Unité Départementale des Vosges
Guichet Unique ICPE

Nos réf. : S-24-009L-MF
Nº AIOT : 0100028730

Objet : Compléments du dossier de demande d'autorisation environnementale

Par dossier déposé le 21 août 2023, vous avez transmis auprès de mes services, une demande d'autorisation environnementale au titre des installations classées pour la protection de l'environnement, relative à un projet de parc éolien sur le territoire de la commune de Serécourt (88320).

Extrait du dossier : photomontage 30

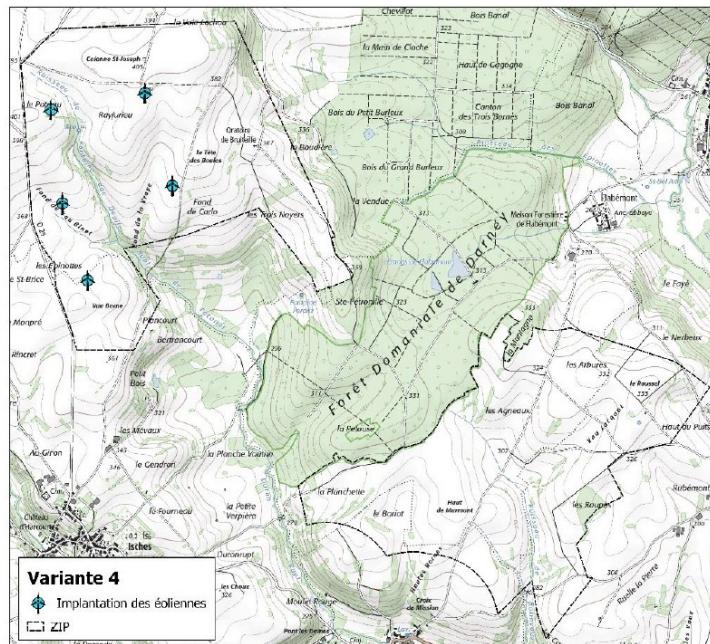
- ◆ Cependant, le photomontage 30 pris depuis la D25 au sud d'Isches montre que les éoliennes du projet viennent concurrencer la silhouette du village. Le pétitionnaire juge l'impact du projet comme étant élevé, il doit être jugé comme étant **très fort**.

Par ailleurs, l'église d'Isches est classée au titre des Monuments Historiques et les éoliennes sont en covisibilité directes avec elle.

→ Dans l'impact visuel du projet (page 185) : remplacer Élevé par **très fort**.
